CONCORRÊNCIA BINACIONAL EF 0823-24
LICITACIÓN PÚBLICA BINACIONAL EF 0823-24**FORNECIMENTO, INSTALAÇÃO E COMISSONAMENTO DE UM SISTEMA SOLAR FLUTUANTE DE 1 MWP NO RESERVATÓRIO DA ITAIPU****PROVISIÓN, INSTALACIÓN Y PUESTA EN SERVICIO DE UN SISTEMA SOLAR FLOTANTE DE 1 MWP EN EL EMBALSE DE ITAIPU****ADITAMENTO 4****ADITIVO 4**

I) Em conformidade com o disposto no subitem 1.4.1 do Caderno de Bases e Condições (CBC) da Concorrência Binacional EF 0823-24, a ITAIPU responde perguntas formuladas por empresas interessadas nesta licitação, conforme segue:

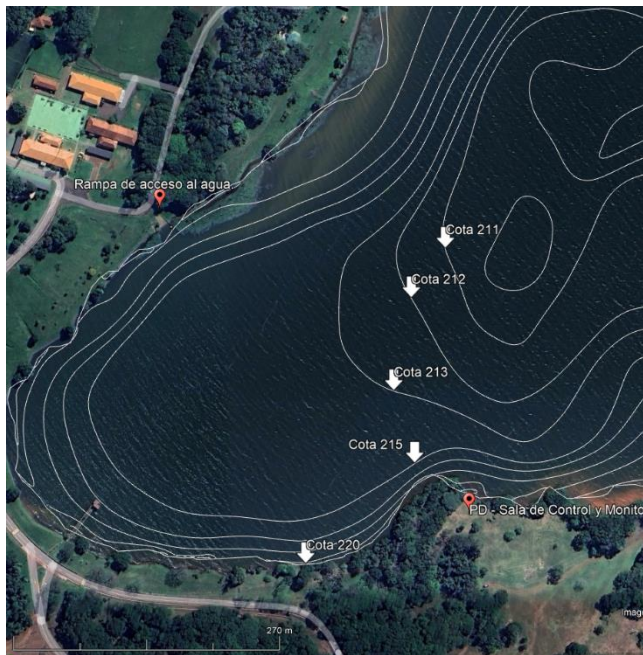
“Detalhamento da Batimetria e Ancoragem: Seria possível fornecer um detalhamento mais abrangente da batimetria, em formato de arquivo .dwg ou semelhante? É possível apresentar um maior detalhamento da composição do solo do reservatório (geologia), para a avaliação do projeto de ancoragem? Poderá ser considerada a possibilidade de ancoragem por fixação no leito e/ou margem do reservatório (ex.: estaca), e não apenas a ancoragem por gravidade? Existe restrição ou impedimento para a aplicação de outro método de ancoragem que não por gravidade?”

Detalle de batimetría y anclaje: ¿Sería posible proporcionar un detalle más completo de la batimetría, en .dwg o en un formato de archivo similar? ¿Es posible presentar una composición más detallada del suelo del embalse (geología) para la evaluación del proyecto de anclaje? ¿Se puede plantear la posibilidad de anclaje mediante fijación al lecho y/o orilla del embalse (por ejemplo, pilote/estaca), y no solo anclaje por gravedad? ¿Existe alguna restricción o impedimento para la aplicación de un método de anclaje que no sea por gravedad?

A ITAIPU considera que os detalhes da batimetria e da composição do solo são suficientes para as proponentes elaborarem sua proposta comercial. Gentileza observar o item 2.1.4 das Especificações Técnicas que inclui a geologia e batimetria. Maiores detalhamentos serão definidos na etapa de Workstatement.

Na imagem abaixo pode ser observado os níveis de profundidade na área onde a planta está localizada.

La ITAIPU considera que los detalles de batimetría y composición de suelo son suficientes para que los oferentes elaboren su oferta comercial. Favor observar el ítem 2.1.4 de las Especificaciones Técnicas que incluye la geología y batimetría. Mayores detalles serán definidos en la etapa de Workstatement.

En la imagen abajo pueden ser observados los niveles de profundidad en la zona donde la planta está localizada.
